美浜発電所原子炉施設保安規定変更認可申請書の補正について

美浜発電所原子炉施設保安規定変更認可申請書の補正内容

別添 美浜発電所原子炉施設保安規定変更前後比較表

図3-2 品質マネジメントシステム文書体系図

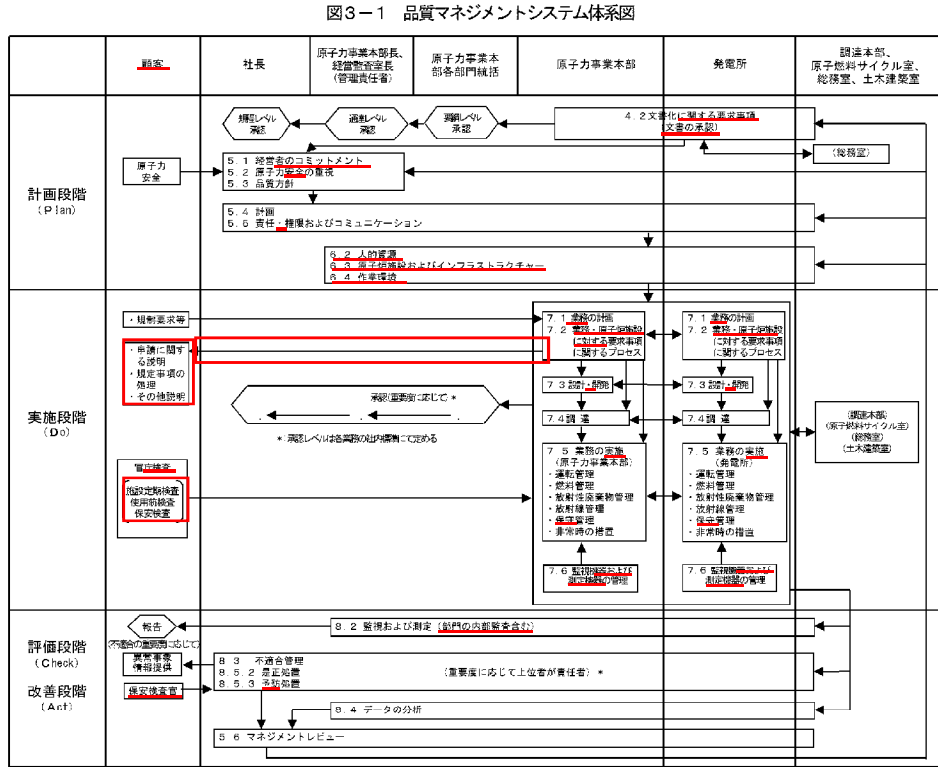
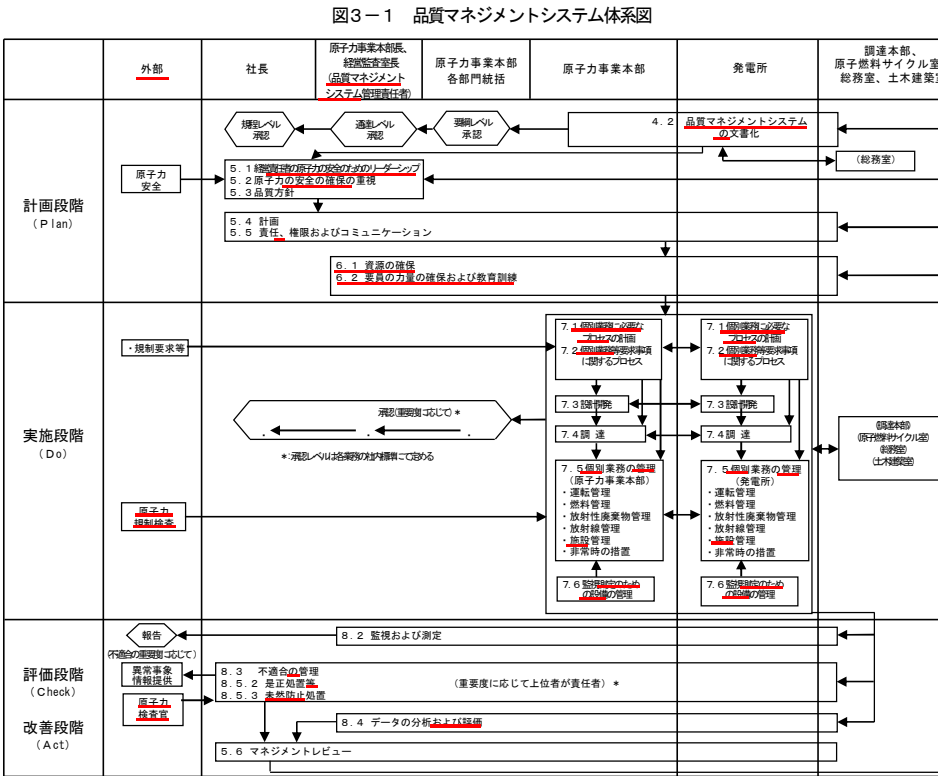
原子力規制における検査制度の見直しに伴う変更（品管規則の制定に伴う変更、法令改正に伴う用語の変更（「保守管理」を「施設管理」、「保安検査官」を「原子力検査官」に変更）、申請に関する説明等事業者による検査が主体となるための変更）

図139-1 品質マネジメントシステム体系図

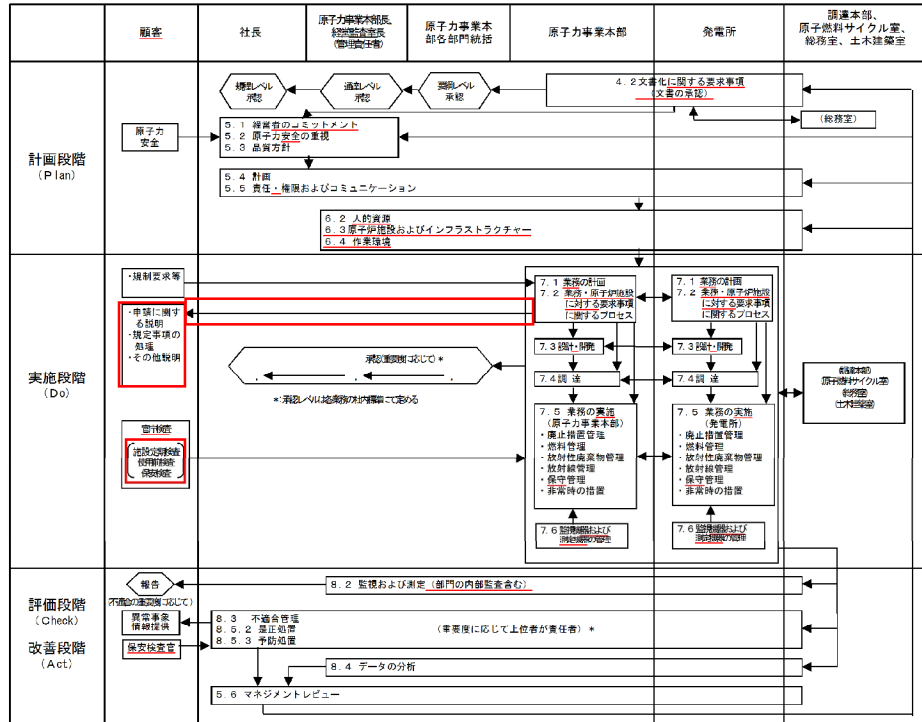
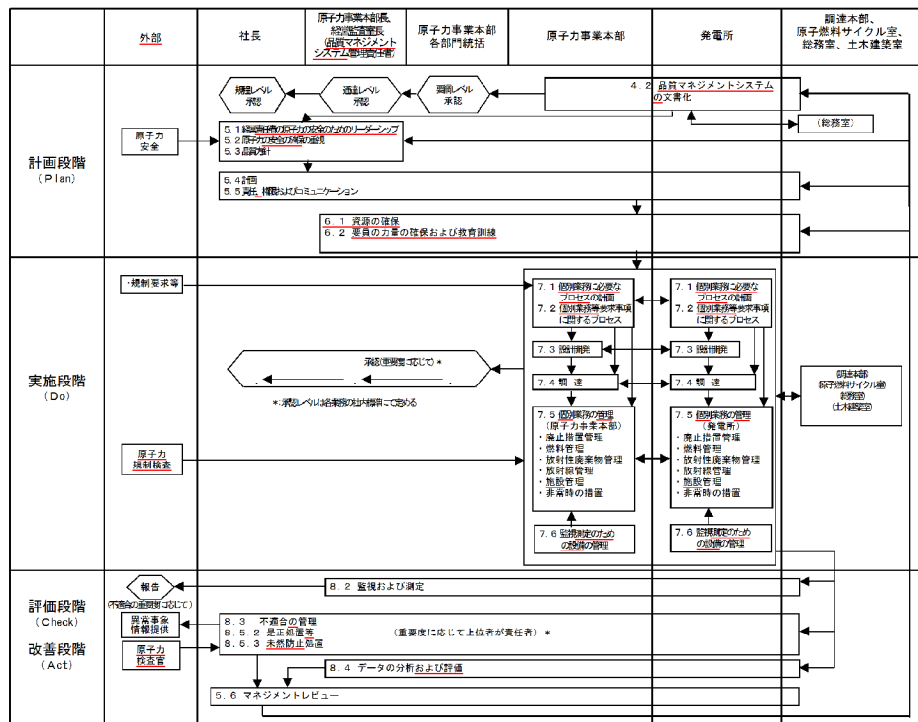
変 更 前	変 更 後	理 由
<p>(5) 原子力安全の達成に影響を与えるプロセスをアウトソースすることを原子力部門が決めた場合には、原子力部門はアウトソースしたプロセスに関して管理を確実にする。これらのアウトソースしたプロセスに適用される管理の方式および程度は、原子力部門の品質マネジメントシステムの文書に定める。</p> <p>4. 2 文書化に関する要求事項</p> <p>4. 2. 1 一般</p> <p>品質マネジメントシステムの文書には、次の事項を含める。品質マネジメントシステム文書体系図を図139-2に示す。</p> <p>a) 文書化した、品質方針および品質目標の表明</p> <p>b) 「原子力発電の安全に係る品質保証規程」</p> <p>c) JEA04111の要求事項に基づき作成する表139-1に示す社内標準およびこれらの社内標準の中で明確にした記録</p> <p>d) 原子力部門内のプロセスの効果的な計画、運用および管理を確実に実施するためには、原子力部門が必要と決定した表139-2に示す社内標準およびこれらの社内標準の中で明確にした記録</p> <p>e) 原子力部門内のプロセスの効果的な計画、運用および管理を確実に実施するためには、原子力部門が必要と決定した文書（c）およびd）の社内標準を除く。）およびこれらの文書の中で明確にした記録</p> <p>なお、b）、c）およびd）に示す社内標準以外の品質マネジメントシステムで必要とされ管理することを記載する。</p> <p>また、c）、d）およびe）の記録は、適正に作成する。</p> <p>4. 2. 2 品質マニュアル</p> <p>原子力部門は、次の事項を含む品質マニュアルとして、「原子力発電の安全に係る品質保証規程」（本品質保証計画を含む。）を作成し、維持する。</p> <p>a) 品質マネジメントシステムの組織に関する事項</p> <p>b) 品質マネジメントシステムの計画に関する事項</p> <p>c) 品質マネジメントシステムの実施に関する事項</p> <p>d) 品質マネジメントシステムの評価に関する事項</p> <p>e) 品質マネジメントシステムの改善に関する事項</p> <p>f) 品質マネジメントシステムの適用範囲（2. 参照）</p> <p>g) 品質マネジメントシステムについて確立された社内標準（4. 2. 1 参照）</p> <p>h) 品質マネジメントシステムのプロセス間の相互関係に関する記述（図139-1 参</p>	<p>c) 要員が、自ら行う原子力の安全に係る業務について理解して遂行し、その業務に責任を持っている。</p> <p>d) 全ての活動において、原子力の安全を考慮した意思決定が行われている。</p> <p>e) 要員が、常に問いかける姿勢および学習する姿勢を持ち、原子力の安全に対する自己満足を戒めている。</p> <p>f) 原子力の安全に影響を及ぼすおそれのある問題が速やかに報告され、報告された問題が対処され、その結果が関係する要員に共有されている。</p> <p>g) 安全化に関する内部監査および自己評価の結果を原子力部門全体で共有し、安全文化を改善するための基礎としている。</p> <p>h) 原子力の安全にはセキュリティが関係する場合があります。要員が必要ならコミュニケーションを取っている。</p> <p>(6) 原子力部門は、機器等または個別業務に係る要求事項（関係法令を含む。以下、「個別業務等要求事項」という。）への適応に影響を及ぼすプロセスを外部委託することとしたときは、当該プロセスが管理されているようにする。</p> <p>(7) 原子力部門は、保安活動の重要度に応じて、資源の適切な配分を行う。</p> <p>4. 2 品質マネジメントシステムの文書化</p> <p>4. 2. 1 一般</p> <p>原子力部門は、保安活動の重要度に応じて次に掲げる文書を作成し、当該文書に規定する事項を実施する。品質マネジメントシステム文書体系図を図139-2に示す。</p> <p>a) 品質方針および品質目標</p> <p>b) 「原子力発電の安全に係る品質保証規程」</p> <p>c) 品質保証の要求事項に基づき作成する表139-1に示す社内標準、および、品質保証の要求事項に基づき作成する指示書、図面等（以下、「手順書等」という。）</p> <p>d) 実効性のあるプロセスの計画的な実施および管理がなされるようにするために、原子力部門が必要と決定した表139-2に示す社内標準</p> <p>4. 2. 2 品質マニュアル</p> <p>原子力部門は、品質マニュアルである「原子力発電の安全に係る品質保証規程」に次に掲げる事項を定める。</p> <p>a) 品質マネジメントシステムの運用に係る組織に関する事項</p> <p>b) 保安活動の計画、実施、評価および改善に関する事項</p> <p>c) 品質マネジメントシステムの適用範囲</p> <p>d) 品質マネジメントシステムのために作成した手順書等の参照情報</p> <p>e) プロセスの相互の関係（図139-1 参照）</p>	<p>原子力規制における検査制度の見直しに伴う変更（品質規則の制定に伴う変更）</p>
